RHEINSPANGE 553

A 553 AK Köln-Godorf bis AD Köln-Lind
inkl. Rheinquerung

Unterlage 23
Verkehrssicherheit

Auditbericht

Abb. 31 aus dem Erläuterungsbericht

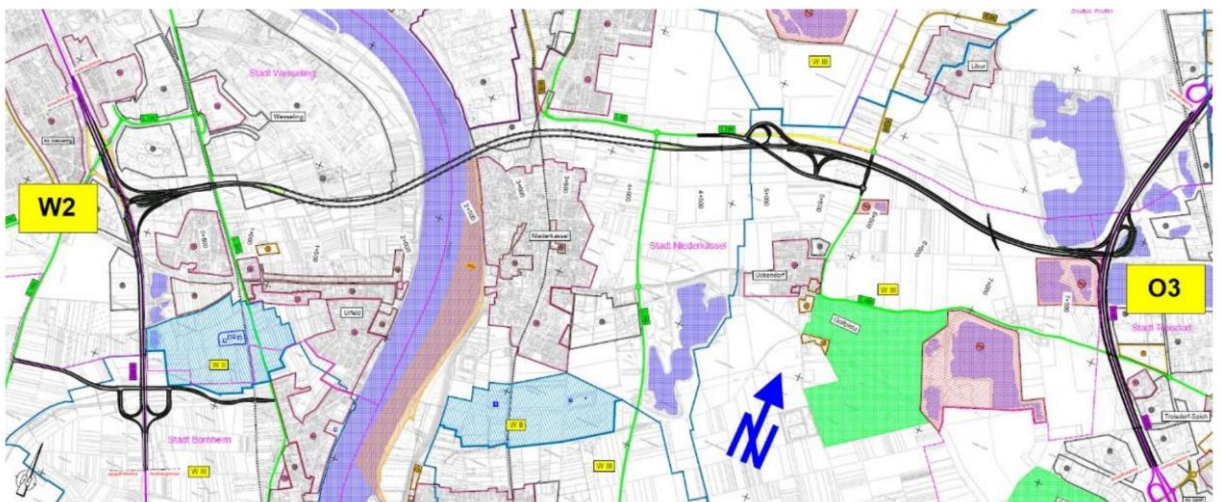
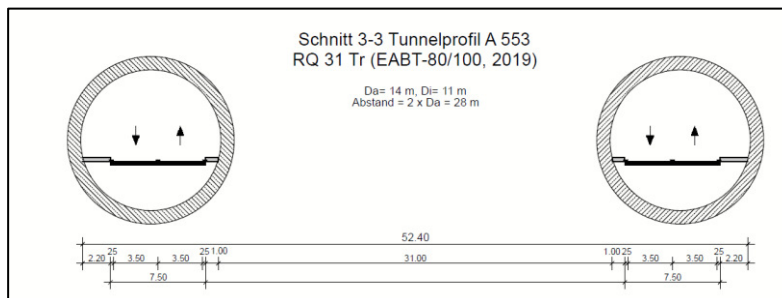
4. Grundsätzlich ist die wegweisende Beschilderung nach der neuen RWBA 2023 (Einführung wird voraussichtlich dieses Jahr sein) zu planen. Nach dem Erläuterungsbericht ist für die RF Ost (Bonn) zwischen der AS A 553 und dem Verknüpfungspunkt O3 eine Sonderlösung der wegweisenden Beschilderung für Knotenpunkte in dichtem Abstand erforderlich (siehe RWBA 2023, Punkt 7). **Diese Sonderlösung ist mit der zuständigen Abteilung für Betrieb und Verkehr abzustimmen.**

Lageplan 2

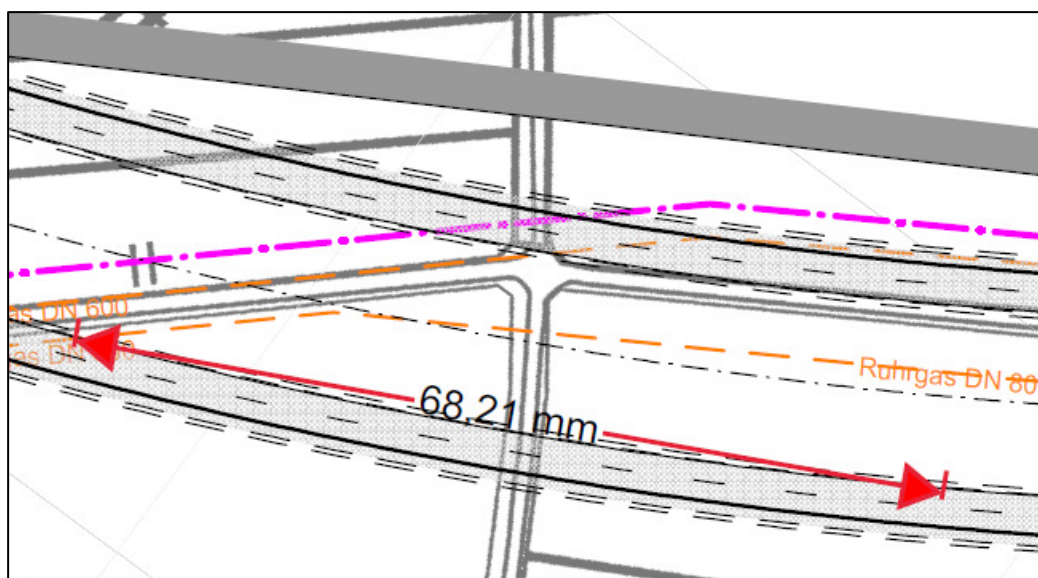
7. Die Sichtweite im Tunnel ist möglicherweise nicht ausreichend groß. Es scheint, dass in der Linkskurve die Tunnelwand die Sichtweite einschränkt (siehe Bild; 68 mm entspricht 170 m). **Nicht ausreichende Haltesichtweiten können zu gefährlichen Auffahrunfällen führen.** Gemäß Kapitel 5.5, Bild 19 der RAA muss die erforderliche Haltesichtweite bei einer vorgesehenen Geschwindigkeit von 100 km/h und -2,5 % Längsneigung ungefähr 170 m betragen. Der Sachverhalt ist noch einmal zu prüfen und im Zweifelsfall sind geeignete Maßnahmen zu ergreifen, um die nötigen Sichtweiten zu gewährleisten. Die Haltesichtweiten sind generell einzuhalten.

Den Auditoren ist bewusst, dass die erforderliche Haltesichtweite nach RAA für nasse Fahrbahnen ausgewiesen sind. Sicherlich ist die Wahrscheinlichkeit von großen Mengen an Niederschlagswasser im Tunnel nicht gegeben, dennoch könnte auch ein Fahrzeug größere Mengen an Flüssigkeit verlieren. Des Weiteren steht in der RAA auch folgender Absatz:

und dem reinen Bremsweg zusammen. Dabei sind die speziellen Bedingungen des Fahrverhaltens auf Autobahnen berücksichtigt. Deshalb sind für die Haltesichtweite größere Werte als die physiologisch begründeten Mindestwerte für die Reaktionszeit und fahrdynamisch mögliche Bremswege bei Gefahrenbremsungen zu Grunde gelegt.

Daher ist nach Ansicht der Auditoren die Sichtweitevorgabe der RAA nach Kapitel 5.5 trotzdem maßgebend.
